東海第二発電所 設計及び工事計画に係る説明資料
(防潮堤（鋼製防護壁）の構造変更)

2026年3月25日
日本原子力発電株式会社

審査会合コメント整理表 (1/2)

審査会合	コメント		回答
第1280回	⑧	<ul style="list-style-type: none"> ● 地盤改良，新規基礎追加等については，周辺施設に与える影響を網羅的に検討すること。また，実現性のある工事計画を綿密に立案すること。 	今回回答

2) 防潮堤 (鉄筋コンクリート防潮壁), 出口側集水枡

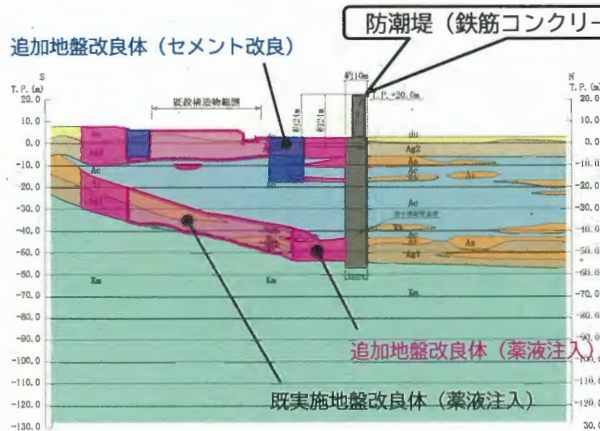
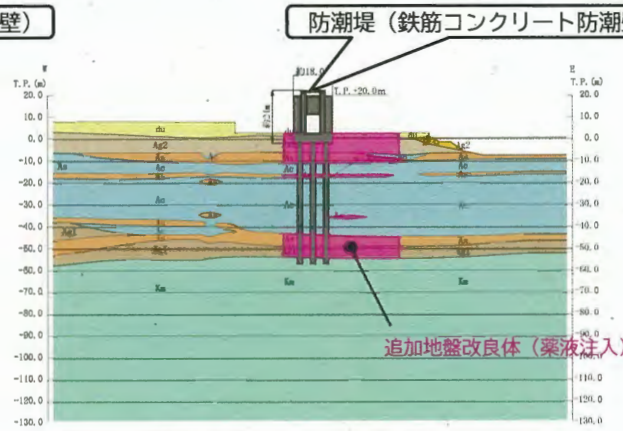
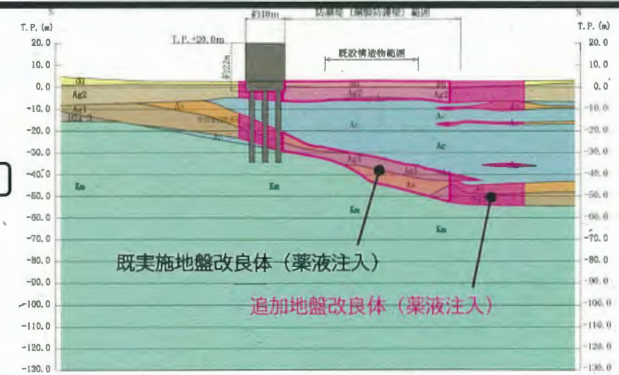
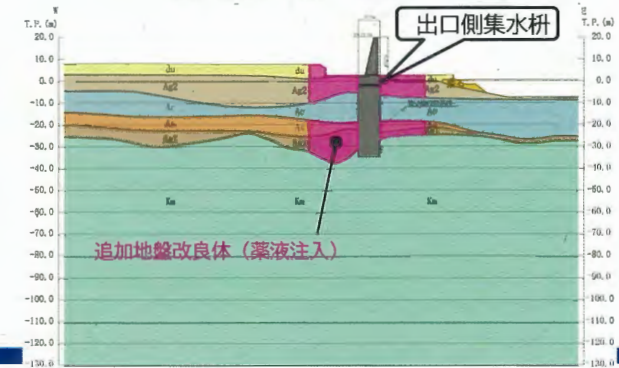
(2) 影響評価 ②影響評価断面の選定 (審査会合コメント⑧回答)

評価断面	選定結果	評価断面の選定理由
①-①断面 (汀線方向)	○	地盤改良体が評価断面に追加となるため、影響評価の対象とする。
②-②断面 (汀線直交方向)	○	地盤改良体が評価断面に追加となるため、影響評価の対象とする。
③-③断面 (汀線方向)	○	地盤改良体が評価断面に追加となるため、影響評価の対象とする。
④-④断面 (汀線直交方向)	○	地盤改良体が評価断面に追加となるため、影響評価の対象とする。

3) 屋外二重管

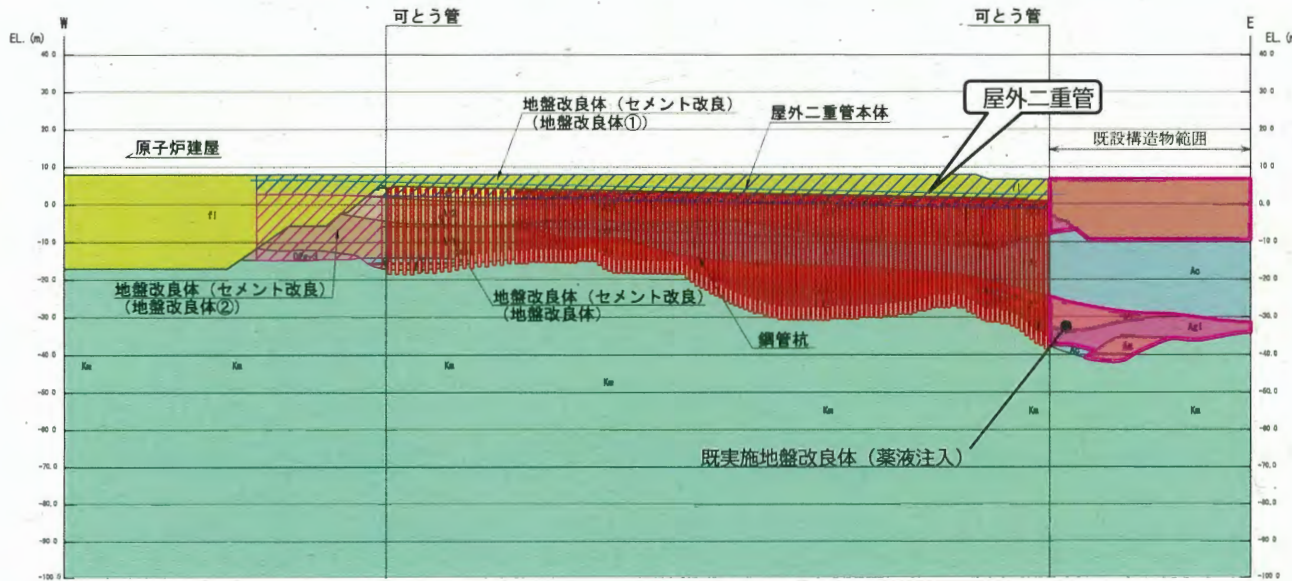
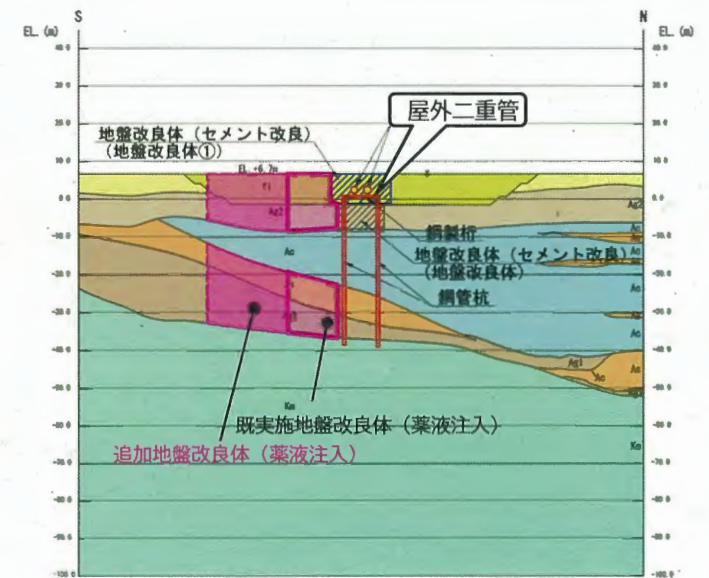
(2) 影響評価 ②影響評価断面の選定 (審査会合コメント⑧回答)

評価断面	選定結果	評価断面の選定理由
A-A断面 (管軸方向)	—	評価断面に追加の地盤改良体が無い ため、影響評価の対象とならない。
B-B断面 (管軸直交方向)	○	地盤改良体が評価断面に追加となるため、 影響評価の対象とする。

4) 貯留堰, 貯留堰取付護岸, 土留鋼管矢板

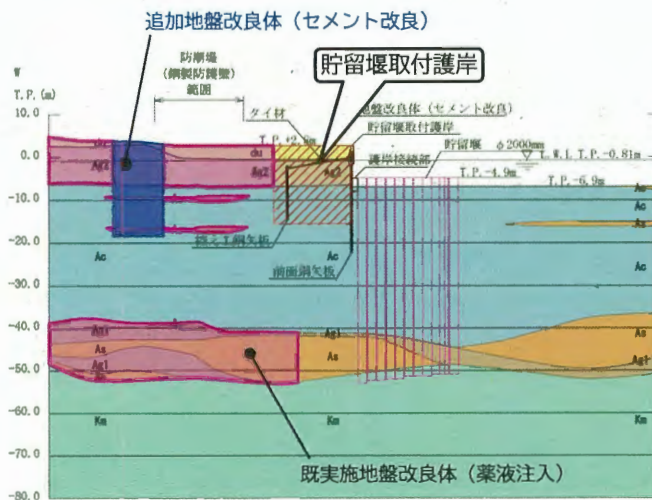
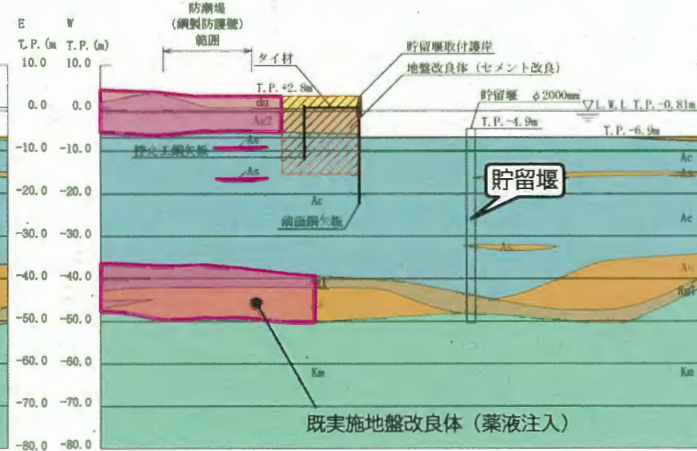
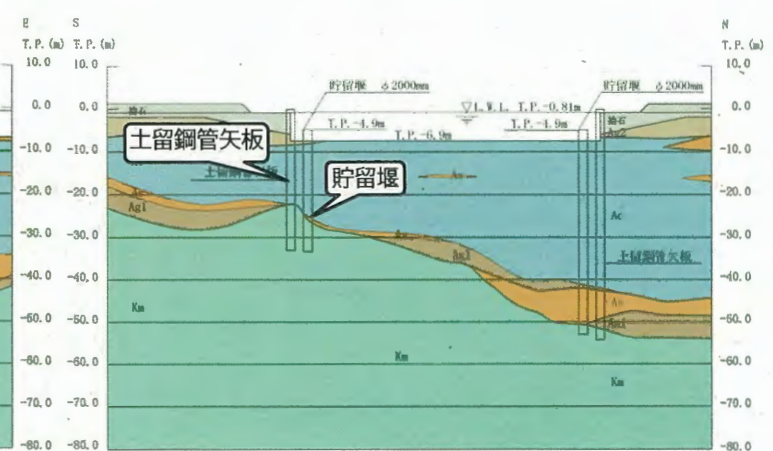
(2) 影響評価 ②影響評価断面の選定 (審査会合コメント⑧回答)

評価断面	選定結果	評価断面の選定理由
EW-1断面 (汀線直交方向)	○	地盤改良体が評価断面に追加となるため, 影響評価の対象とする。
EW-2断面 (汀線直交方向)	○	評価断面には追加の地盤改良体が無いが, 断面の北方向に地盤改良範囲が拡大したことから影響評価の対象とする。
NS-1断面 (汀線方向)	—	評価断面に追加の地盤改良体が無いため, 影響評価の対象とならない。

リスク要因ごと想定事象の抽出及び対策検討の流れ

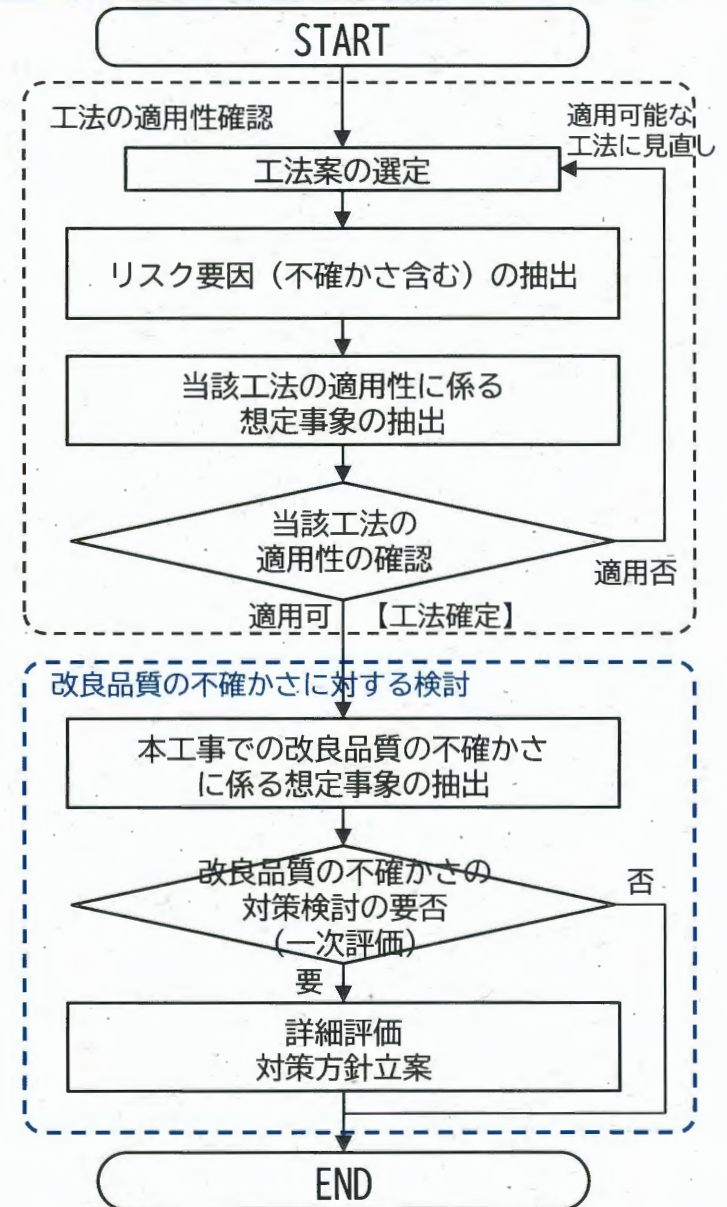
審査会合	コメント	
第1376回	⑱	● 改良品質の不確かさの要因の整理について、不確かさの要因の抽出に至る検討プロセスを詳細に示し、不確かさの要因が網羅的に抽出されていることを示すこと。

(1)地盤改良のリスク要因（改良品質の不確かさ含む）の抽出及び対策の立案
 リスク要因（不確かさ含む）の抽出に至る検討プロセス及び抽出した要因への対策検討プロセスを右図に示す。

- リスク要因ごとに本工事での改良品質の不確かさの視点で想定される事象を抽出する。 ➔(2)①
- 抽出した想定事象について、本工事での改良品質の不確かさの対策検討要否を評価する（一次評価）。 ➔(2)②
- 検討要となった事象について詳細評価を実施し、必要な対策を立案する。 ➔(2)③

(2) 標本数の考え方 (妥当性の確認)

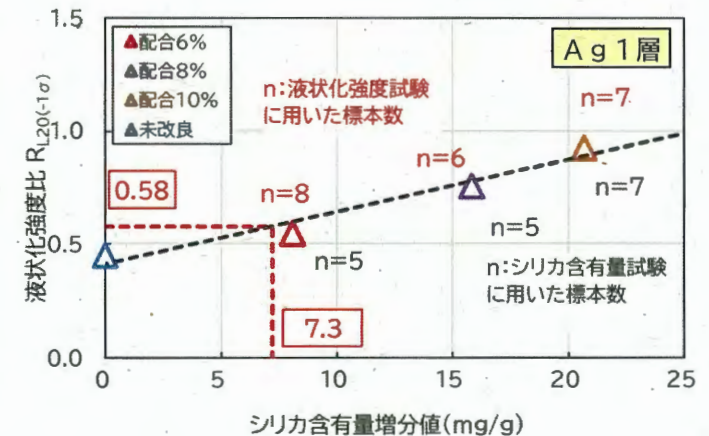
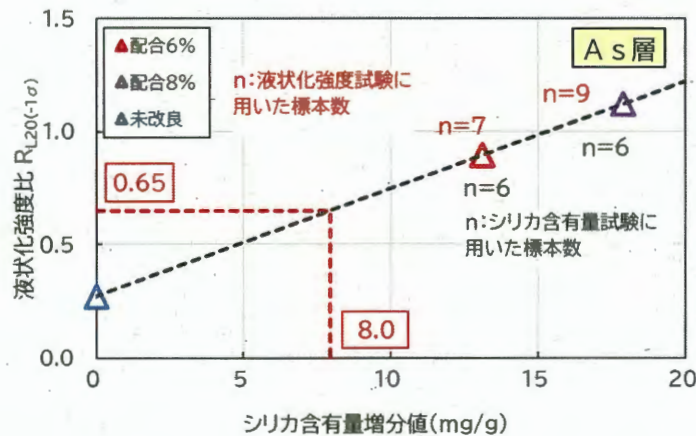
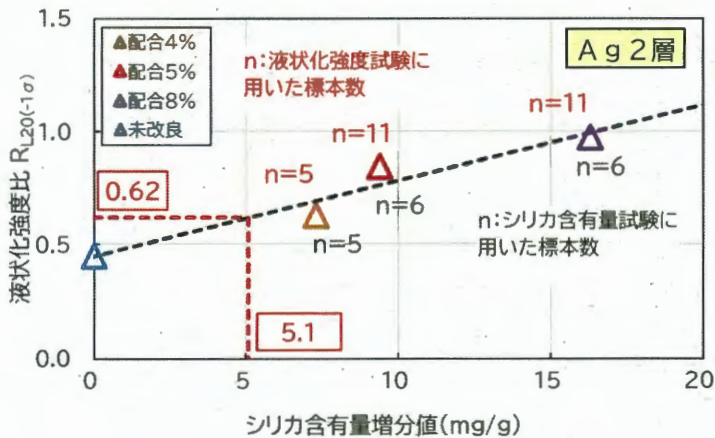
審査会合	コメント	回答
第1280回	⑨ ● 地盤改良を新たに実施する場合には改良土全体が所定の強度を有していることを確認するための品質管理方法について、設工認で示す内容、使用前事業者検査で示す内容を整理すること。	今回回答
第1376回	⑰ ● 改良品質の不確かさの要因の整理について、不確かさの要因の抽出に至る検討プロセスを詳細に示し、不確かさの要因が網羅的に抽出されていることを示すこと。	今回回答
	⑱ ● 地盤改良薬液注入の品質管理について、材料試験の規格、供試体の作成方法、管理値の設定における標本数の妥当性など、材料試験や品質検査の方法について、詳細に説明すること。	今回回答

- ✓ 液状化強度試験は規格基準で標本数4個以上、一軸圧縮試験は規格基準の標準標本数3個との規定に対し、それぞれ規格以上の標本数を採取しており、標本数は妥当であると判断した。
- ✓ シリカ含有量増分量計測に用いる検体は、JGSの基準に従い相対密度を合わせた供試体を試験室にて改良していることから、シリカ含有量増分量の結果のばらつきは小さい。マニュアルには標準標本数は定められていないが、信頼性を高めるため一軸圧縮試験(3標本)、液状化強度試験(4標本以上)の規格基準の標準を超える標本数で評価した。
